Mission régionale d'autorité environnementale
OCCITANIE

Avis sur la création d'un parc photovoltaïque à Nizas (Hérault)

N°Saisine : 2024-013905

Avis émis le 16 décembre 2024

Figure 3: Synthèse des enjeux écologiques

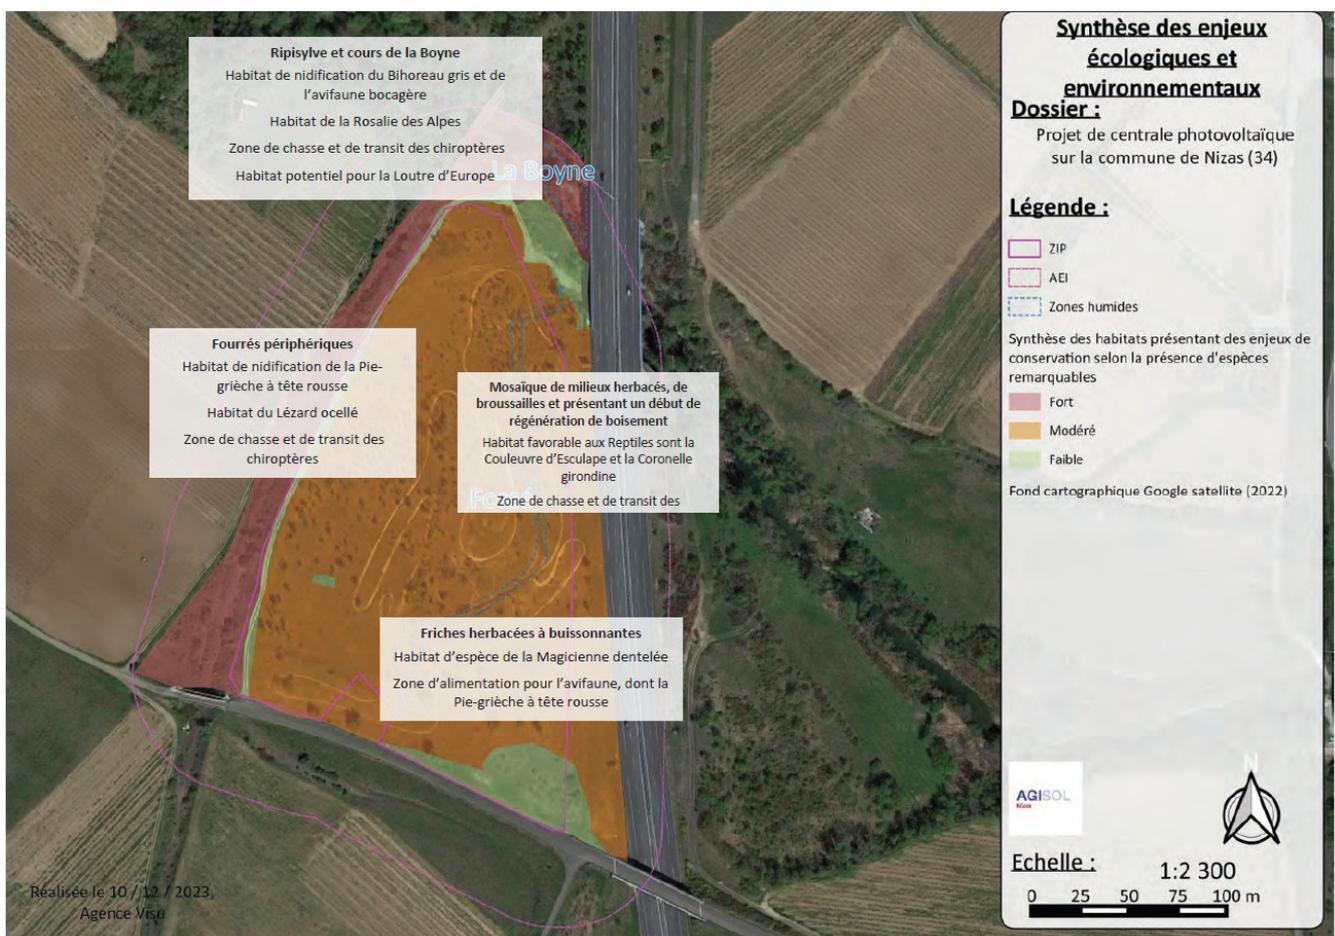
L'étude ne considère pas la zone d'implantation des panneaux comme un habitat du Lézard ocellé. Or la plupart des habitats méditerranéens lui conviennent, hors forêts denses (cf. Geniez P. & Cheylan M., 2012). Il faut donc *a minima* expliquer pourquoi certains habitats ne peuvent être utilisés par cette espèce, ou revoir les enjeux et les impacts du projet pour cette espèce.

De la même manière, la zone d'implantation des panneaux présente des habitats favorables à la nidification de la Pie-grièche à tête rousse et à l'Outarde canepetière ainsi que des habitats favorables à l'alimentation de l'Aigle botté et des chiroptères.

La MRAe recommande d'apporter une analyse quant à l'utilisation de la zone d'implantation des panneaux par le Lézard ocellé, la Pie-grièche à tête rousse, l'Outarde canepetière, l'Aigle botté et les chiroptères et revoir, si nécessaire, les enjeux et impacts du projet pour ces espèces.
